## **RESPUESTA A LAS OBSERVACIONES PRESENTADAS AL DOCUMENTO DE CONDICIONES DE PARTICIPACIÓN DE LA SOLICITUD PÚBLICA DE OFERTAS N° 14- GERGE-SUAOP -2014**

### **Observaciones presentadas por el Señor Hugo Peláez Esquivel en representación de AUTOUNION S.A., vía Email 28 Abril 2014 Hora:11:11 am**

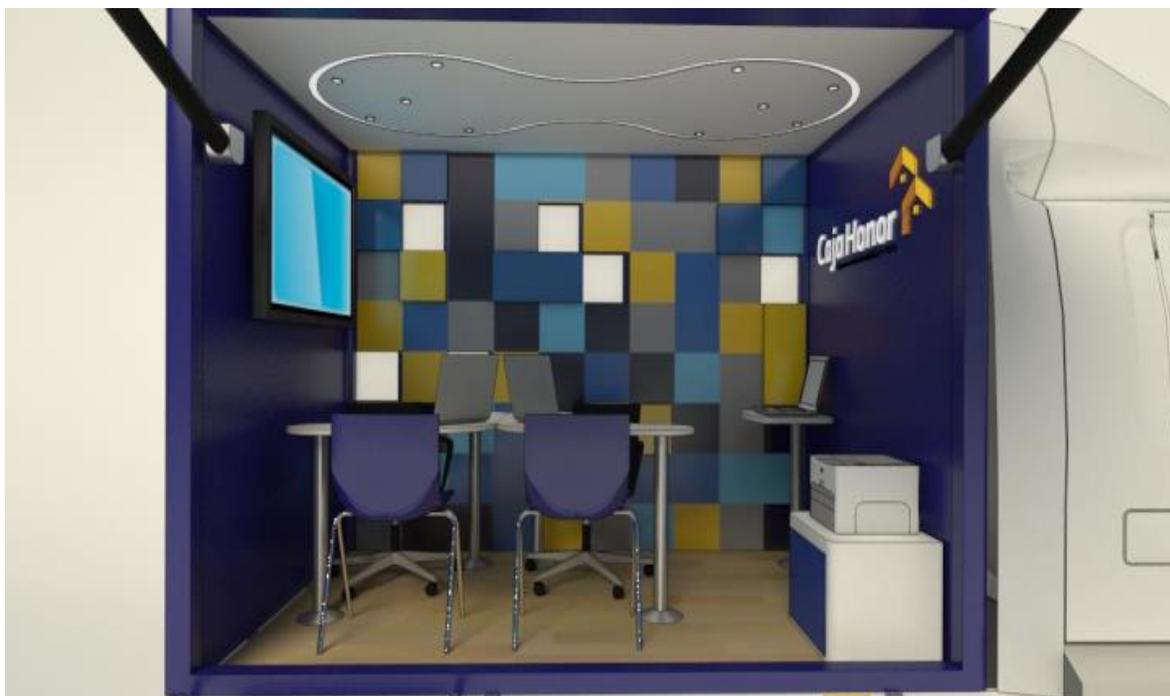
5. En el anexo 2 del ítem 28. Las dos lámparas tipo LED, ubicadas en el centro del techo de cada área, que se activan con interruptores independientes. Estas su forma y tamaño son libres para ser instaladas o existe un diseño ya establecido para su estética y presentación de estas luces?

Se deberá considerar el diseño propuesto para este vehículo, tal como se muestra en la siguiente figura:

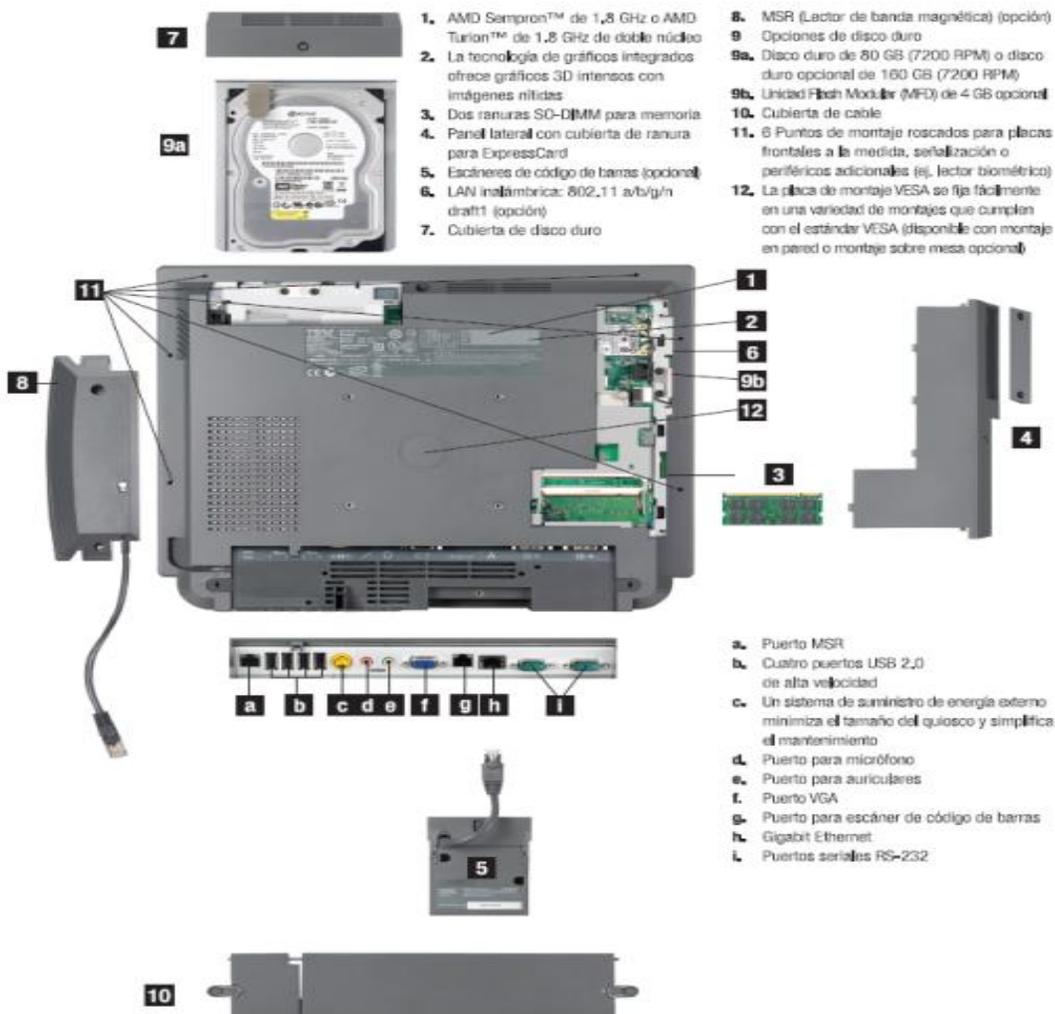
2. En el anexo 2 del ítem 30. Diseño – Planimetría. La pantalla táctil a cual maquina iría conectada, quiere decir que necesitaríamos algún PC.

Se instalará como tal un "kiosco de consulta", cuyas características vienen descritas en el siguiente enlace <ftp://public.dhe.ibm.com/la/documents/stg/retail/Anyplace-Kiosk.pdf>

Es una solución compacta (conectada a la red LAN), que además de la pantalla táctil (19"), incluye entre otros, los elementos que se describen en la siguiente imagen:
